Scheda 4- TORRENTE CELETRA

Elenco misure di Piano:

- **Misura 19:** Interventi coordinati di adeguamento idraulico sul Torrente Celetra e sugli affluenti critici del sottobacino.

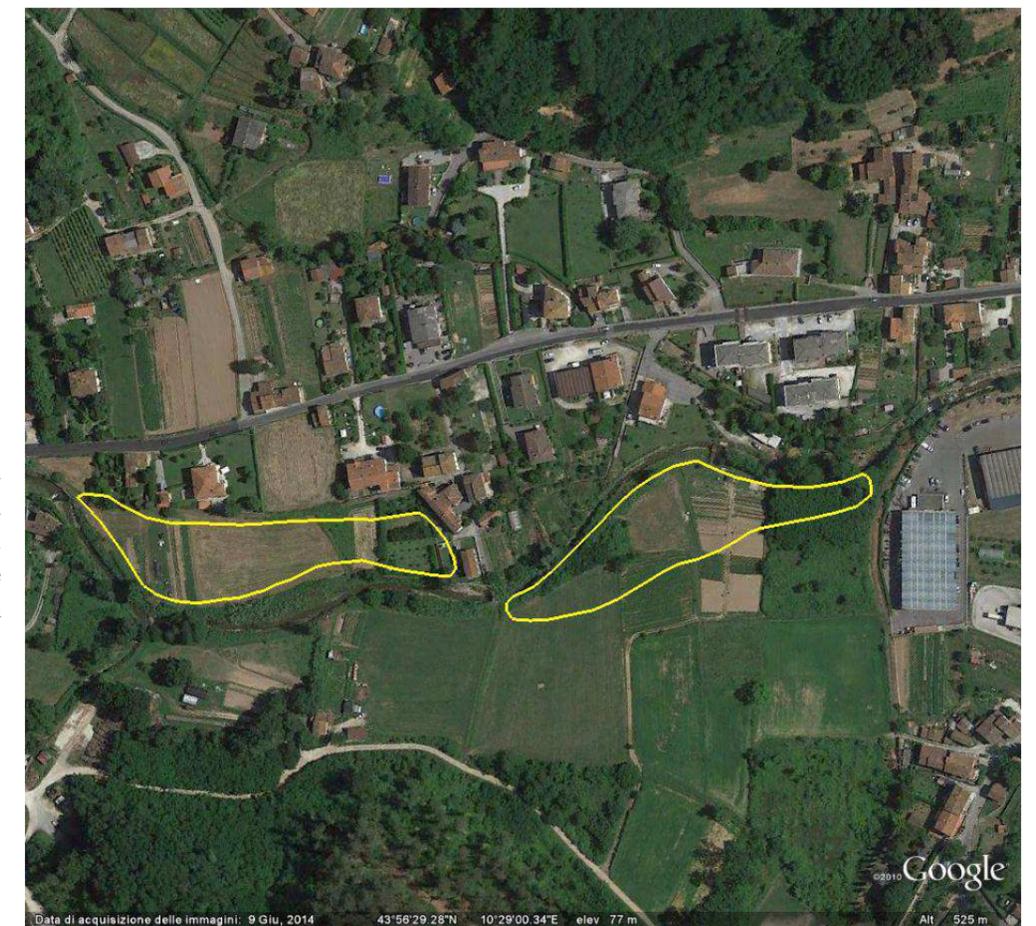
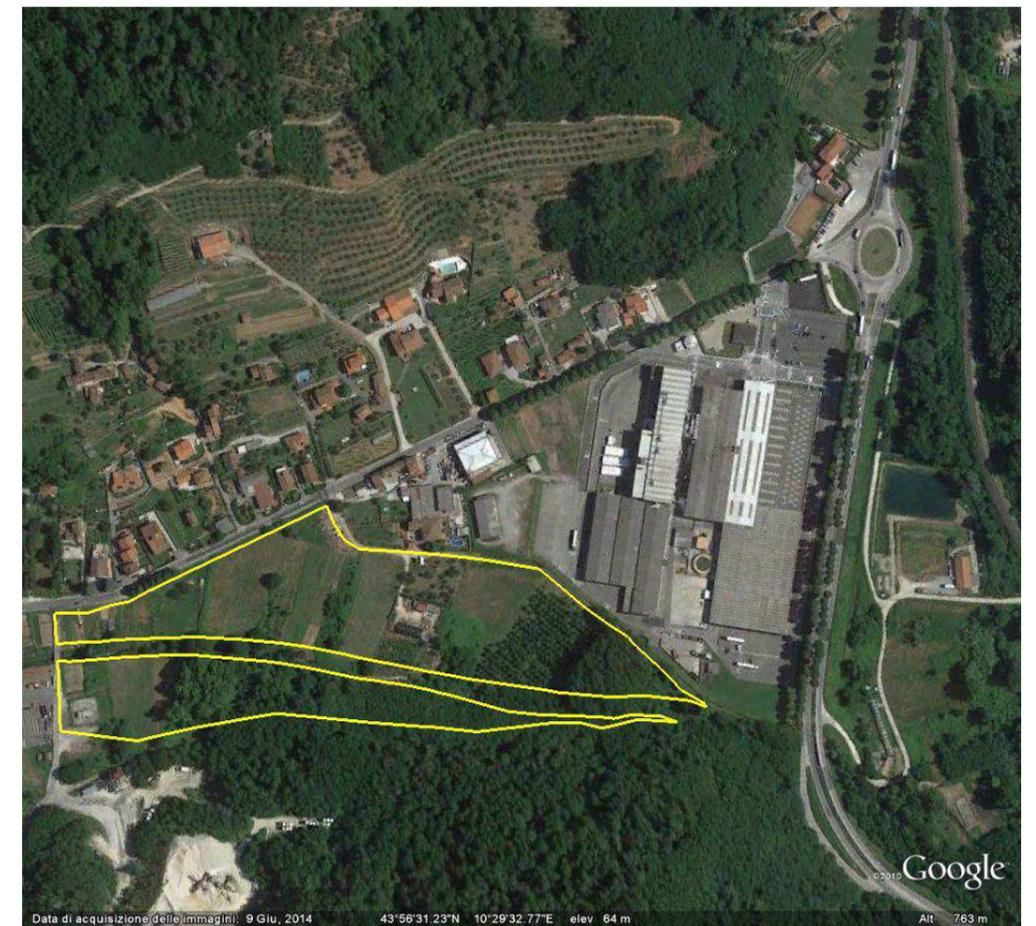
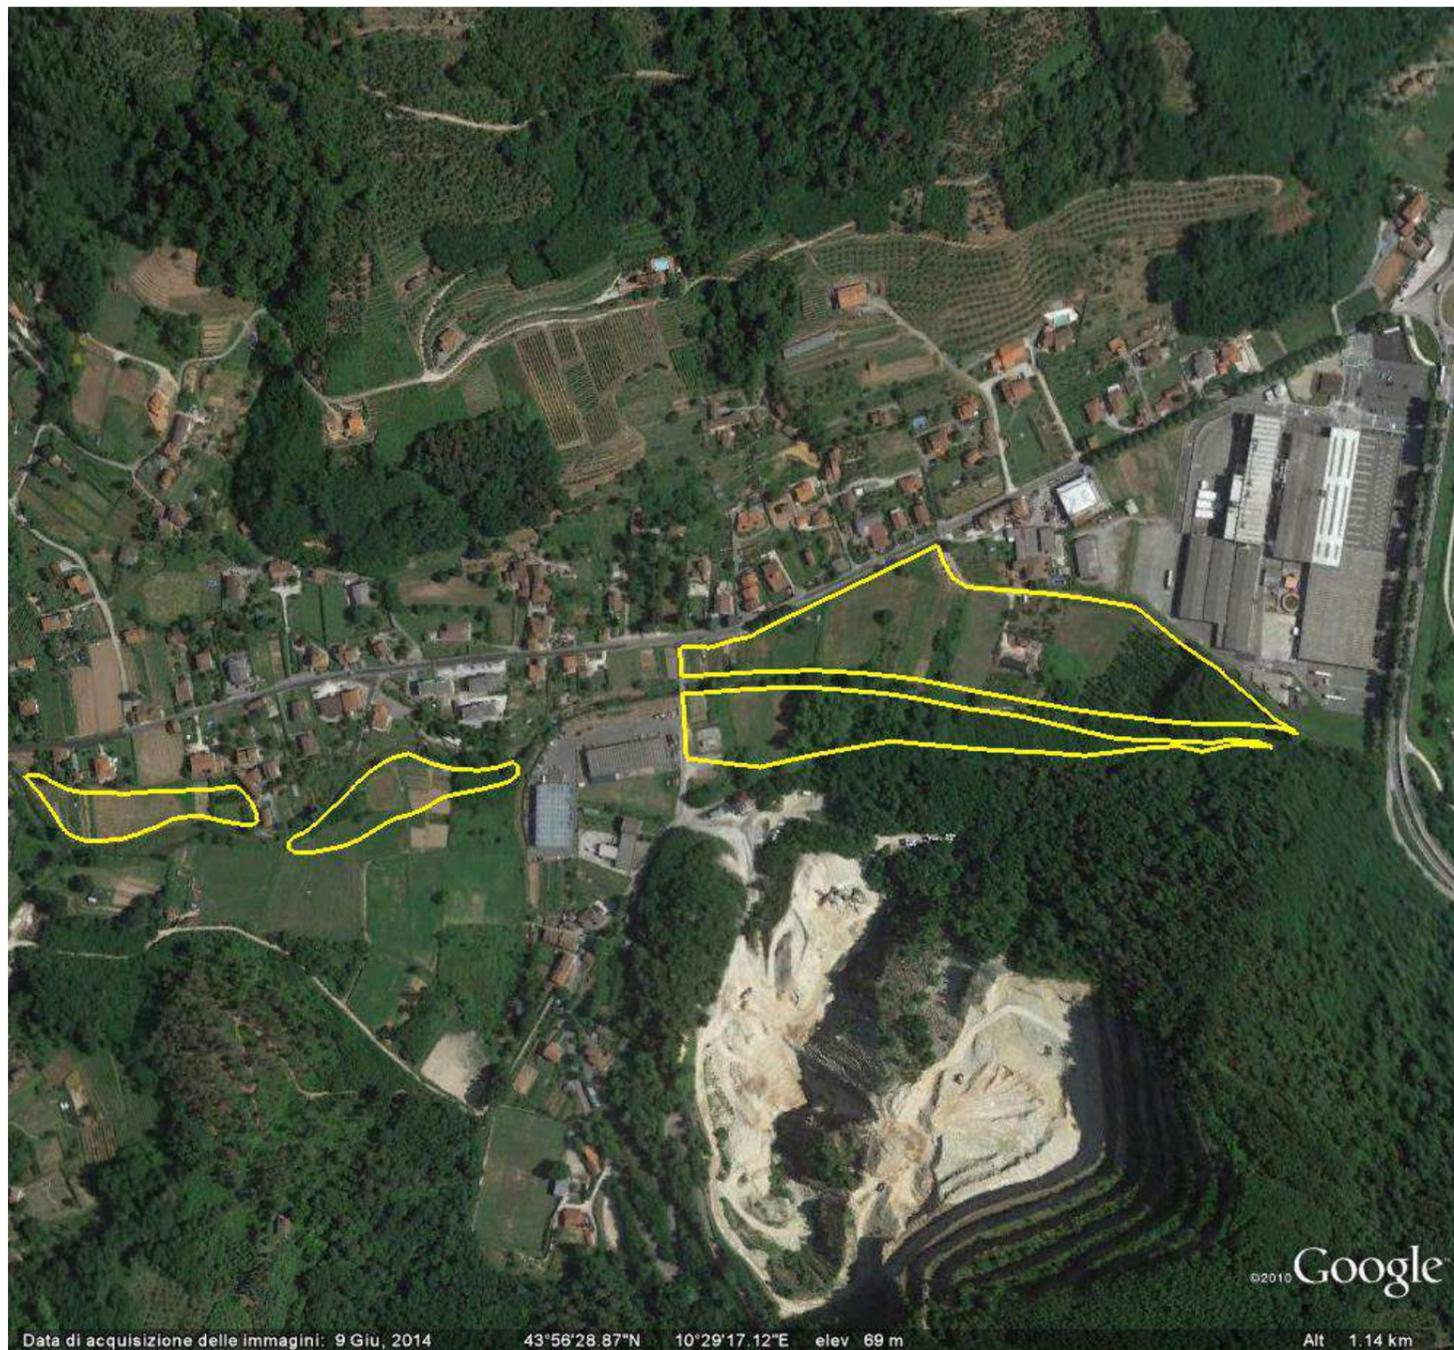
COMMENTO casse di espansione: le casse di espansione previste sono localizzate a valle del centro abitato di Valdottavo (comune di Borgo a Mozzano) in cui il corso d'acqua si sviluppa con una sezione diffusamente artificializzata e geometricamente regolare per effetto della cementificazione connessa alla presenza di edifici sulle sponde. Il corso d'acqua in tale tratto risulta essere localmente tombato in diversi punti. Le casse di espansione previste traggono origine da studi preliminari di fattibilità e, come è evidente in base alla loro localizzazione nella parte finale del corso d'acqua, non sono state individuate per fornire un effetto di laminazione delle piene a beneficio del centro abitato di Valdottavo, quanto piuttosto come zone residue di invaso e naturale esondazione (anche in occasione di eventi di piena concomitanti del Serchio), in un contesto fluviale largamente compromesso dall'intervento antropico. La loro conservazione nell'ambito degli strumenti di pianificazione di settore e una loro attuazione che miri a ottimizzarne la funzione appare utile. Per quanto riguarda l'abitato di Valdottavo, in assenza di ulteriori aree disponibili per la laminazione, le problematiche idrauliche possono essere mitigate attraverso la realizzazione degli ulteriori interventi previsti (briglie e monte, riprofilature e adeguamenti di sezione).

Esempio di trasformazione di area adibita a cassa d'espansione: confronto tra foto aeree delle aree prima dell'intervento (a sinistra) e dopo l'intervento (a destra).

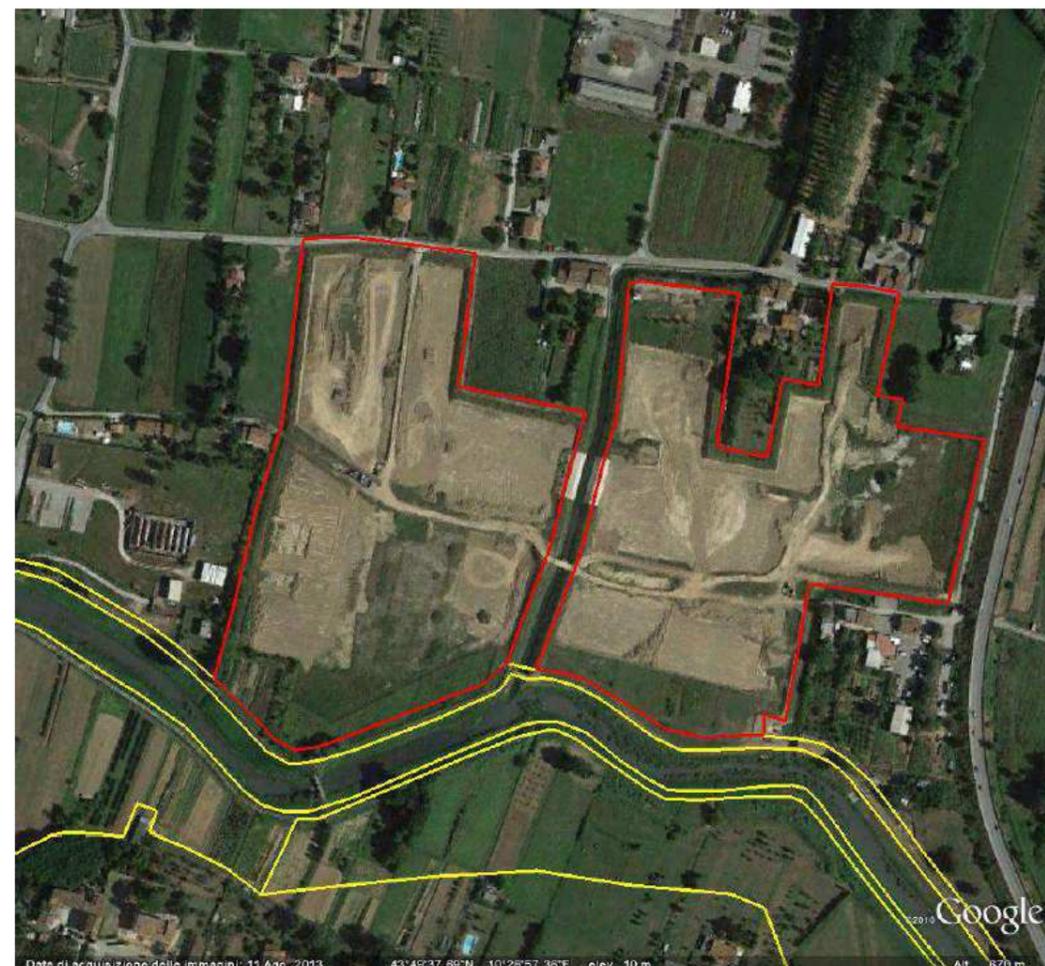
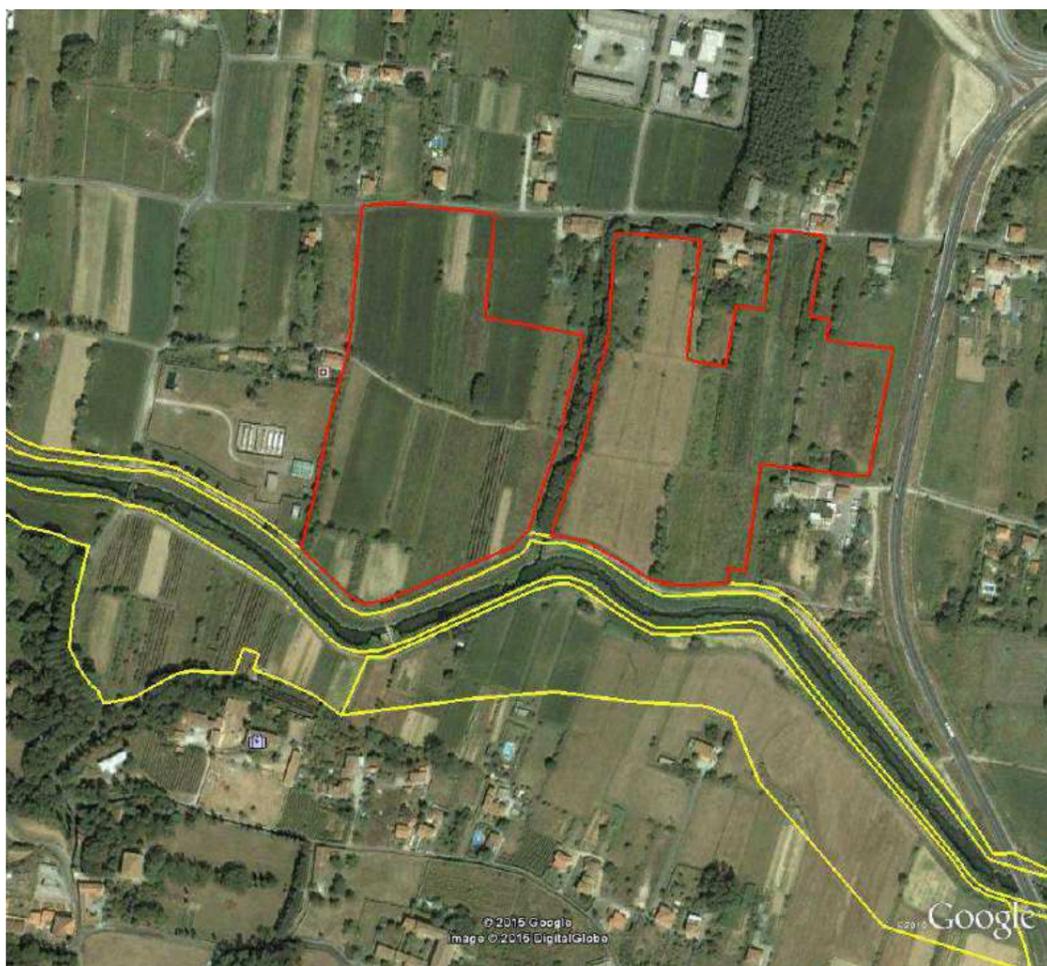
Impatti a breve e medio termine: la realizzazione di una cassa di espansione di tipo tradizionale comporta diversi impatti negativi nella fase di cantiere, si riporta a titolo esemplificativo un'immagine aerea scattata nelle zone delle casse di espansione esistenti durante la loro realizzazione. In generale per tutti gli interventi strutturali la fase di cantiere può comportare effetti negativi sulle matrici biodiversità, flora e fauna (perdita di habitat, eventuali danni alle vegetazioni presenti e/o alla fauna locale) suolo (alterazione del suolo, emissione di sostanze inquinanti nel suolo e nel sottosuolo), aria e fattori climatici (emissioni di polveri), acqua (emissione di sostanze inquinanti). La mitigazione di tali impatti dovrà essere definita in fase di progettazione degli interventi in quanto la scala di dettaglio che essa richiede non può essere affrontata in un procedimento di VAS. Si evidenzia comunque che tali mitigazioni vengono usualmente individuate nella fase di progettazione di interventi strutturali
